Autorité environnementale

Avis délibéré de l'Autorité environnementale sur la mise à deux fois trois voies de l'autoroute A 10 entre Poitiers (86) et Veigné (37) et la mise en compatibilité des documents d'urbanisme de 16 communes avec ce projet

n°Ae : 2017-58

Figure 3 : Trafics moyens journaliers en 2014, selon les sections et les types de journées (source : dossier)

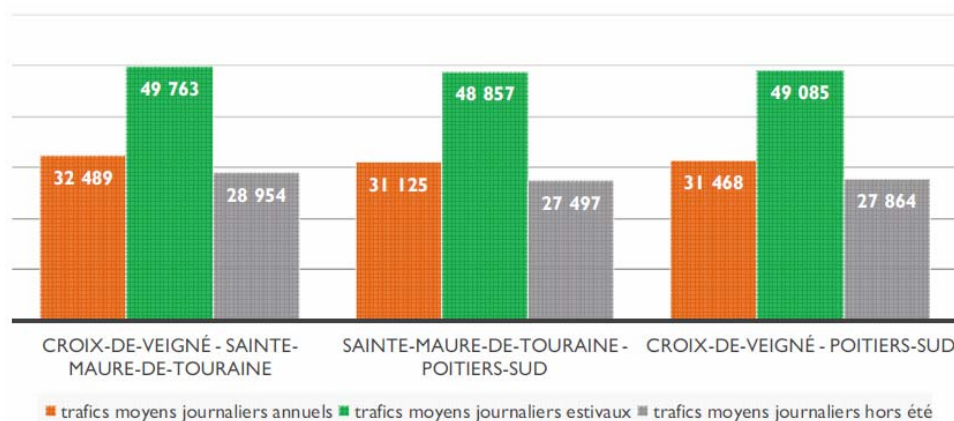
Plus généralement, les hypothèses qui sous-tendent ces résultats ne sont que peu explicitées¹³, ce qui ne permet pas d'en vérifier la pertinence¹⁴.

L'Ae recommande d'expliciter dans l'étude d'impact les hypothèses qui sous-tendent les résultats présentés sur l'évolution attendue des trafics.

Figure 5 : conclusion du bilan carbone de l'élargissement de l'autoroute (Source dossier)

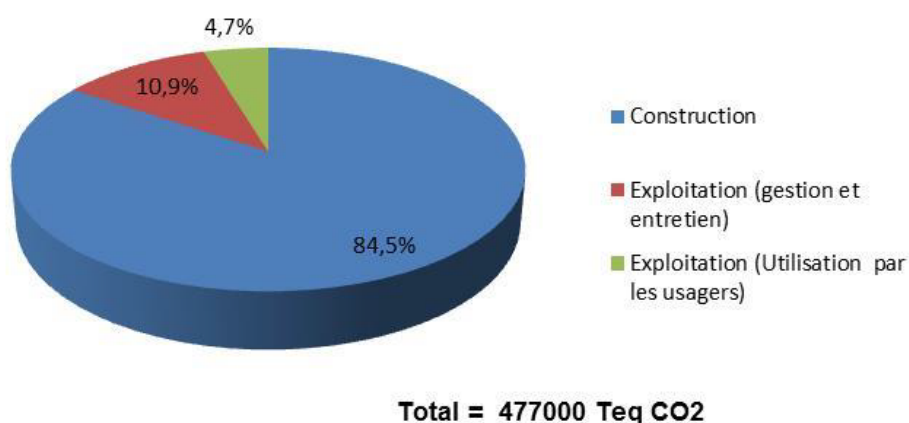
La présentation choisie, qui ne prend en compte que la différence des émissions entre le scénario de référence et le projet ne montre pas la valeur absolue des émissions. Elle ne permet pas de comparer l'évolution des émissions avec l'évolution attendue au niveau national du fait des engagements nationaux sur le réchauffement climatique d'origine anthropique. La France s'est en effet engagée²⁹ à diminuer l'impact de ses activités économiques sur le climat en divisant par quatre, à l'horizon 2050, ses émissions de gaz à effet de serre.
